INFORME DE AUDITORIA
TECNICA
RUTA 123 TRAMO
LA AGONIA - SANTA BARBARA
FEBRERO, 2000

LM-PMR-40-2000

Informe de auditoría técnica realizada a proyecto de tratamiento superficial doble

Ruta 123
Tramo la Agonía – Santa Bárbara

Tabla 6: Granulometría de graduación tipo B

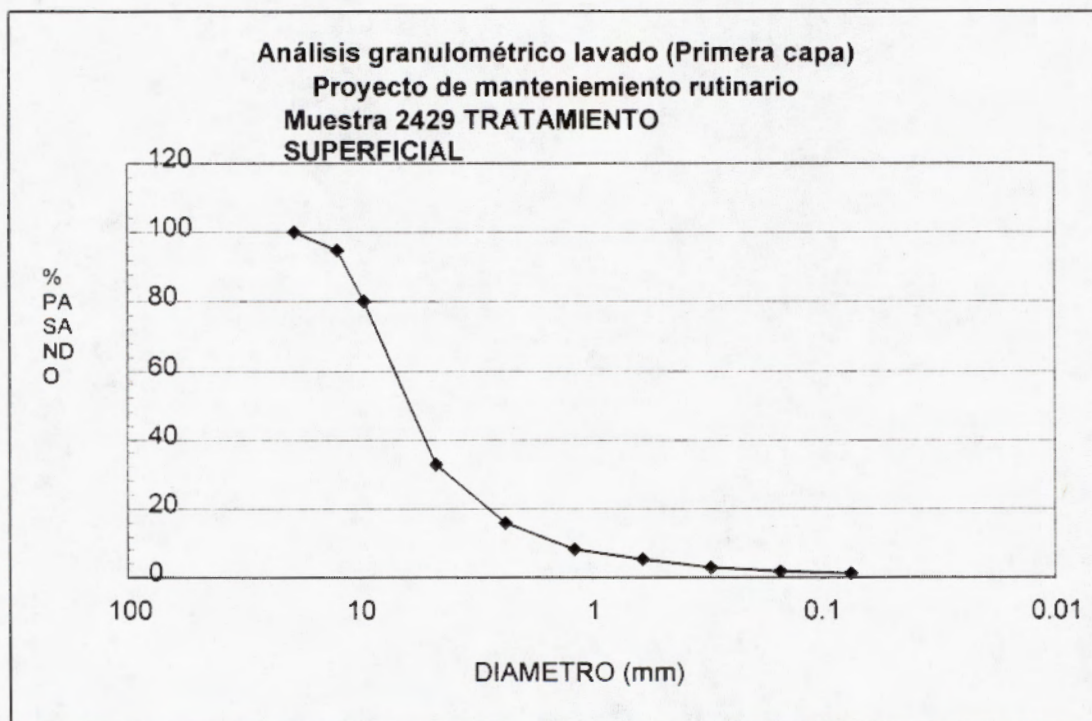
Los valores sombreados incumplen con la especificación.

Análisis granulométrico lavado (Segunda capa)
Proyecto de mantenimiento rutinario
Muestra 2430 TRATAMIENTO SUPERFICIAL

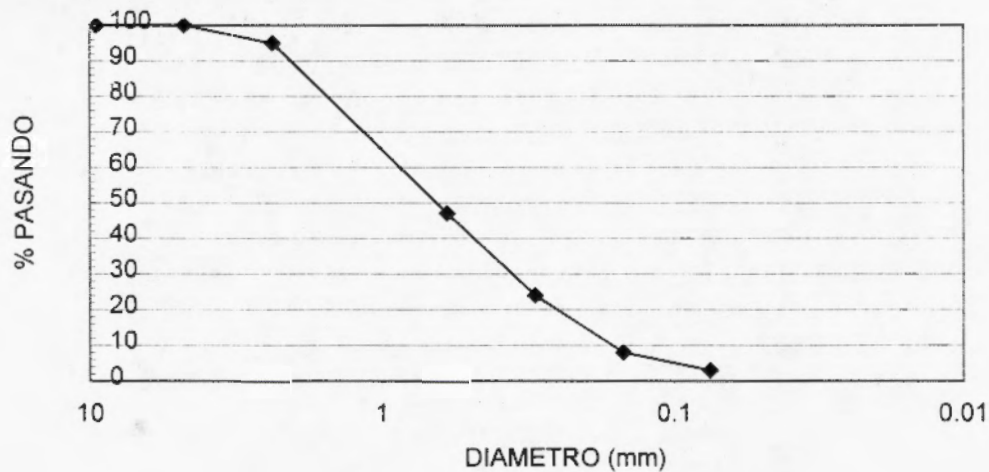
Los valores sombreados incumplen con la especificación. Nótese que el material tiene exceso de polvo y debió ser lavado para reducir el polvo que perjudica la adherencia del agregado con el ligante.
